Station d'épuration – STEP – de Vidy - parcelle n°4204 - Lausanne

**Concept architectural de l'enveloppe des ouvrages de traitement des eaux usées
et des boues d'épuration**

Rapport du Jury

En pages suivantes : planches du projet N°04 FILTRE ACTIF

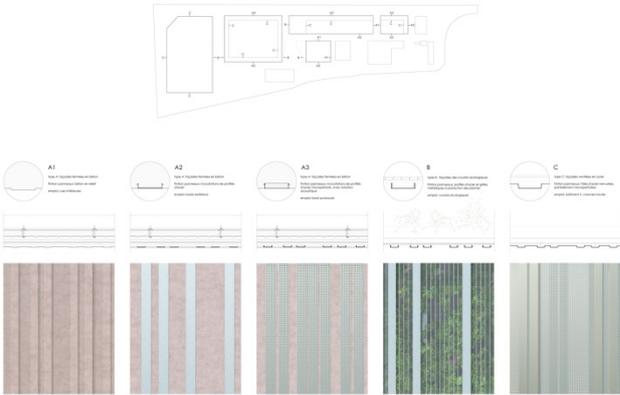
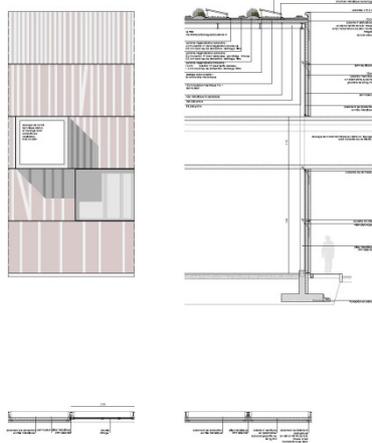
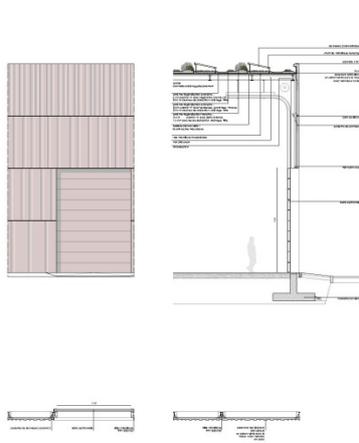
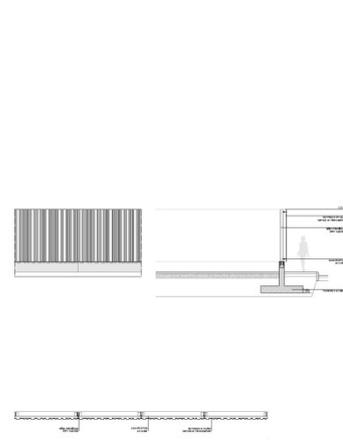
La proposition de toiture est intéressante par la combinaison des parties végétalisées et des panneaux solaires photovoltaïques : cette proposition s'avère être une très bonne réponse aux objectifs du Maître d'ouvrage. Il aurait pour autant vraisemblablement convenu de simplifier le détail prévu pour les parties végétalisées et d'éviter la création de surcharges supplémentaires sur le toit, afin de ne pas engendrer de surcoûts sur les structures porteuses.

Le Jury regrette le manque d'adéquation du projet avec l'image de la fonction d'une STEP. En effet, le caractère proposé par le projet basé sur une incrustation de matériaux réfléchissants peut sembler trop précieux dans le site d'une STEP dont la vocation essentiellement industrielle est marquée. Ceci d'autant plus dans la période de construction par phase, où des bâtiments existants côtoieront les nouveaux bâtiments.

Le Jury regrette également le principe constructif des éléments en béton préfabriqués. Les éléments réfléchissants semblent décoratifs et optionnels, assimilés à un plaquage d'éléments. De plus, et notamment dans les planches du degré d'affinement, les panneaux en béton préfabriqués fixés sur un mur en béton armé pourraient être mieux optimisés pour ne pas devoir construire un double mur en béton.

Même si elles ont été bien comprises du point de vue conceptuel, le Jury n'est pas très convaincu de la formalisation des parties de façades grillagées laissant passer la végétation, proches de l'entrée du site. La question est surtout analysée du point de vue de leurs compatibilités avec l'exploitation de la STEP.

Le Jury regrette enfin l'appauvrissement du projet présenté dans les documents du degré d'affinement. En effet, cette proposition tend à l'élimination de quelques éléments-types qui fragilise le thème de la modularité, remettant par conséquent en question le concept. Les concurrents n'ont donc pas profité de ce degré supplémentaire pour démontrer la pertinence de leur proposition. Le tour supplémentaire a prouvé que le projet n'a pas su évoluer dans le sens de la simplification demandée.

Ci-dessous et en pages suivantes : planches du projet N°02 MARQUETTERIE PAYSAGERE

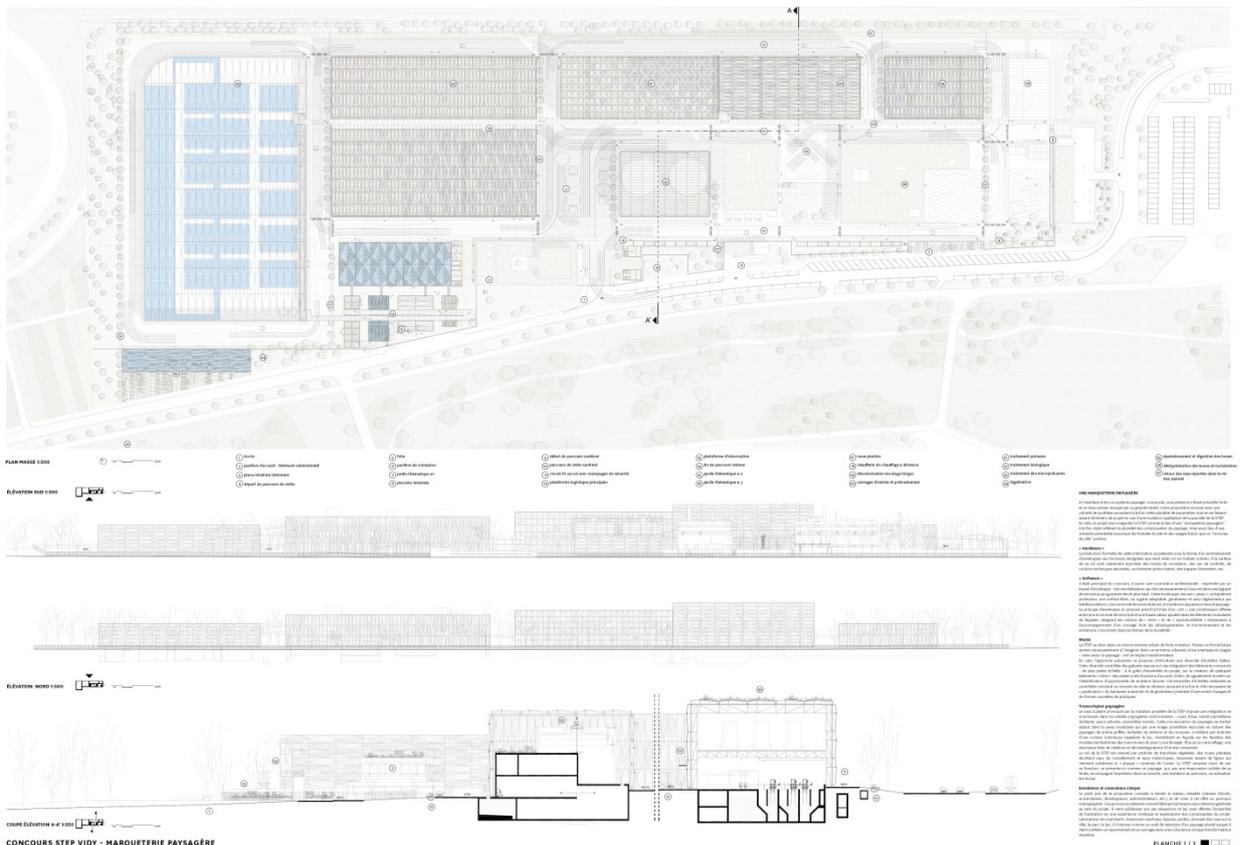
Ce projet propose de considérer l'enveloppe comme une seule peau, traitant la 5^{ème} façade en continuité des 4 autres, réinterprétant le langage des modules des façades en toiture voire dans les aménagements extérieurs. Dans le grand paysage, cet enchevêtrement végétal pris dans des éléments structurant de treillis métalliques a séduit le Jury, qui relève cependant que cette superstructure est complexe et onéreuse pour un tel ouvrage.

Le Jury prend note de la bonne qualité des aménagements extérieurs proposés, ainsi que de l'accessibilité en toiture. Ce projet offre un concept d'accessibilité intéressant et instructif, par une interface entre les processus de la STEP (intérieur) et le parc public (extérieur), étendant le paysage sur le site par ses jardins thématiques et milieux didactiques. L'implantation de la passerelle à l'intérieur du site renforce les efforts de sensibilisation du public aux processus de la STEP. Ce site ne se prête cependant pas à ce type d'accessibilité incompatible avec son fonctionnement et présentant des entraves à l'exploitation.

Les formes prismatiques des modules permettent de jouer sur la multiplicité des reflets de l'environnement. Les facettes se déclinent en effet selon un vaste échantillon de traitement, suivant les besoins et l'effet optique souhaité : acier inox poli, martelé ou brossé, verre, béton, bois, polycarbonate ou végétation. Ce jeu subtil est dans un premier temps bien accueilli. Mais ce foisonnement d'éléments, voulu par le concepteur, est toutefois jugé excessif. Le projet aurait gagné à mener cette proposition plus à l'essentiel. Il manque quelque peu de hiérarchie. Le catalogue de possibilités étant trop élaboré, il conduit à une sur-écriture.

La structure porteuse tridimensionnelle métallique est inappropriée au programme. D'une part, le doublage des bacs en béton par une structure porteuse supplémentaire est certainement un surcoût important. D'autre part, des façades couvertes d'inox en éléments saillants sont trop fragiles pour des rez-de-chaussée également accessibles aux poids-lourds.

En pages suivantes : planches du projet N°10 OPHELIA

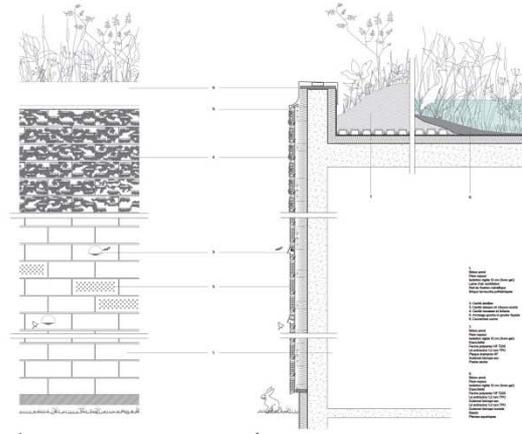
Le projet OPHELIA s'est distingué des autres projets par un parti pris très poussé et radical par rapport aux enjeux écologiques du site. Il propose une lecture judicieuse des problèmes actuels du site élargi (Parc du Bourget, rives du lac) et de la réponse possible à travers le projet de la STEP. Le projet restaure en effet un véritable écosystème naturel marécageux sur les toitures, tel qu'il aurait pu exister à cet endroit avant la conversion des rives du lac en remblais et décharges puis en espaces de loisirs intensifs.

Ce même souci d'offrir un terrain de remplacement aux espèces animales et végétales menacées par l'urbanisation et les pressions humaines a été appliqué sur les façades. Un concept modulaire de briques en terre cuite permet de créer différents habitats, destinés aussi bien aux insectes, qu'à la végétation des murs, aux oiseaux ou aux chauves-souris. Le Jury a relevé l'intérêt de disposer d'éléments modulaires pouvant trouver des usages multiples dans le futur, grâce à leur développement.

L'habillage végétal des façades donne l'impression qu'une grande surface des rives du lac s'est en quelque sorte « extrudé » du sol, comme un monstre naturel merveilleux, qui affirmerait sa présence exclusive en ces lieux, au détriment de tous les autres projets environnants.

Bien que la qualité de ce parti pris soit très intéressante, il apparaît néanmoins que ce projet relève en partie au moins de l'utopie, comme ses auteurs l'affirment d'ailleurs. En effet, sa mise en œuvre nécessiterait des moyens assurément disproportionnés, que ce soit pour produire la « 2^{ème} peau » des façades ou pour supporter les épaisseurs de sols considérables en toiture. De ce point de vue, le jury retient une inadéquation partielle entre un parti pris environnemental et son « coût environnemental » global élevé. Enfin, le Jury relève que le projet est avant tout un projet écologique, au détriment d'une réponse architecturale convaincante.
